「高レベル放射性廃棄物貯蔵管理センターにおいて発生する放射性固体廃棄物の最大保管廃棄能力向上」の概要について

添付資料：図－1 「高レベル放射性廃棄物貯蔵管理センター配置図」

図－2 「放射性固体廃棄物の最大保管廃棄能力向上に係る変更の概要」

図－1 高レベル放射性廃棄物貯蔵管理センター配置図

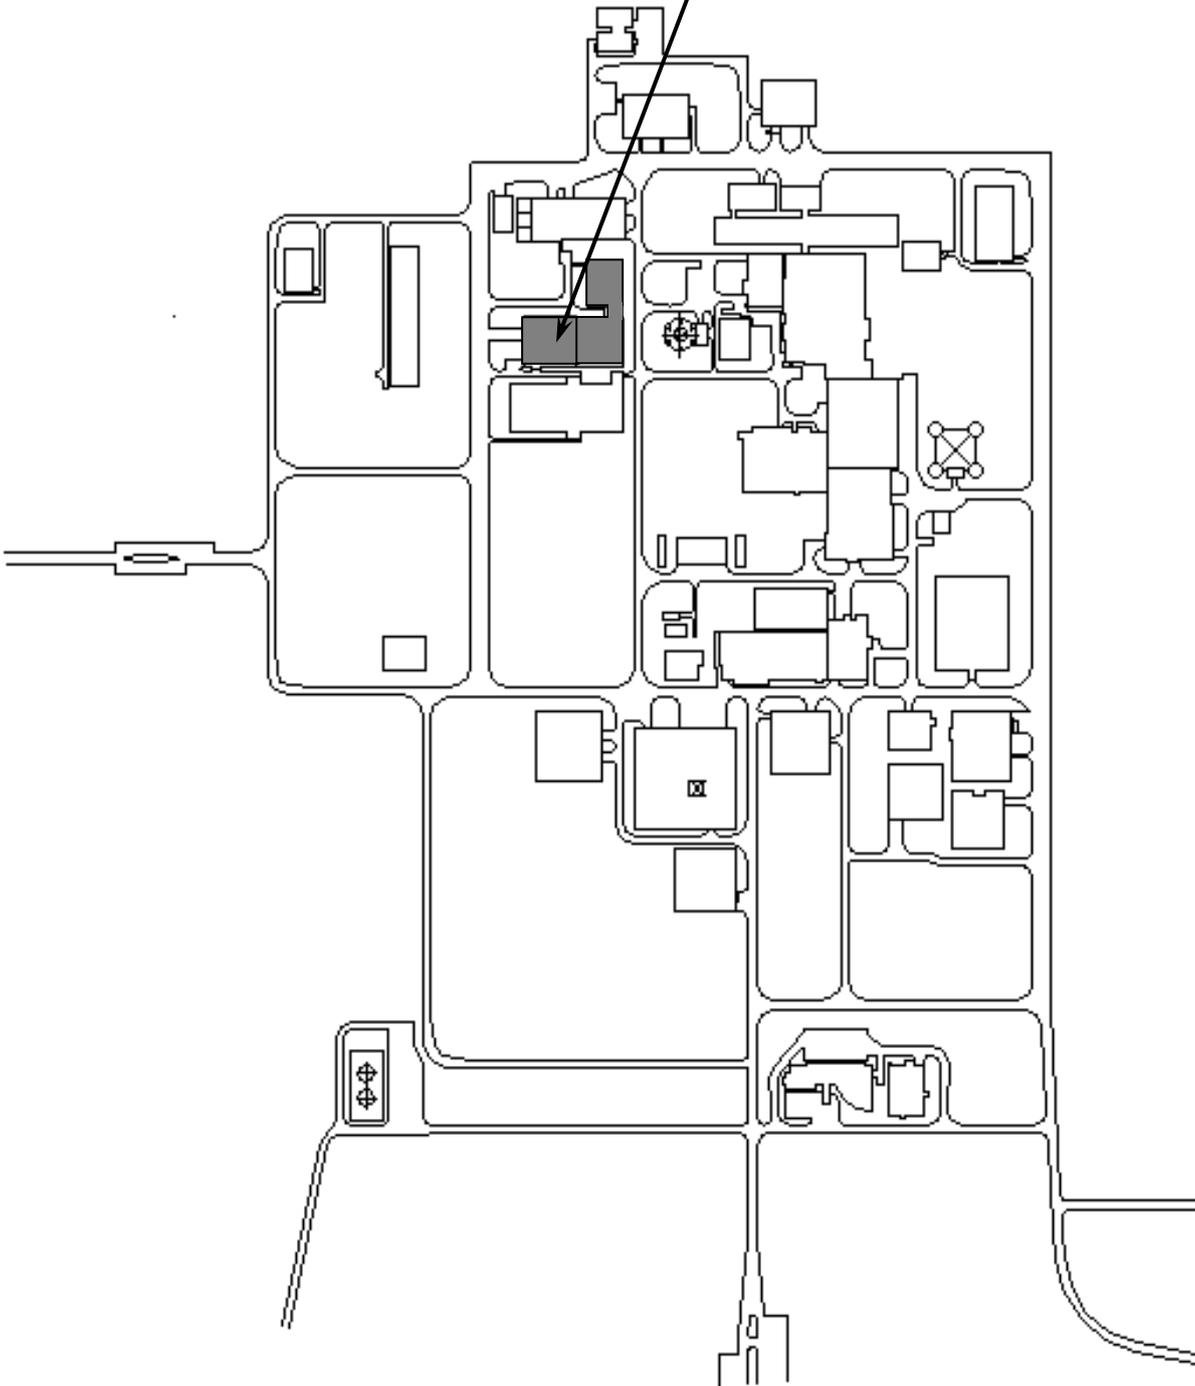
- ・放射性固体廃棄物の最大保管廃棄能力を約 1,200 本から約 2,000 本に変更する。
